改善箇所説明図

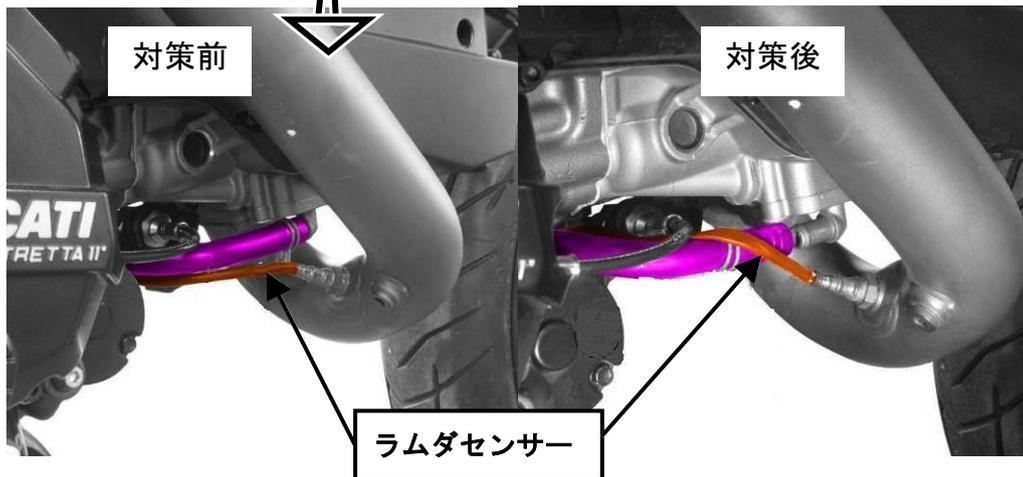
基準不適合発生箇所

水平側ラムダセンサーケーブルの取り回しが不適切なため、当該ラムダセンサーケーブルがエンジンのアンダーガードと接触して断線することで、フェールセーフ機能が作動して排出ガスが基準値を超えるおそれがある。

改善の内容

水平側ラムダセンサーケーブルの取り回しを変更する。また、当該ラムダセンサーケーブルを点検して、損傷がある場合には、新品に交換する。
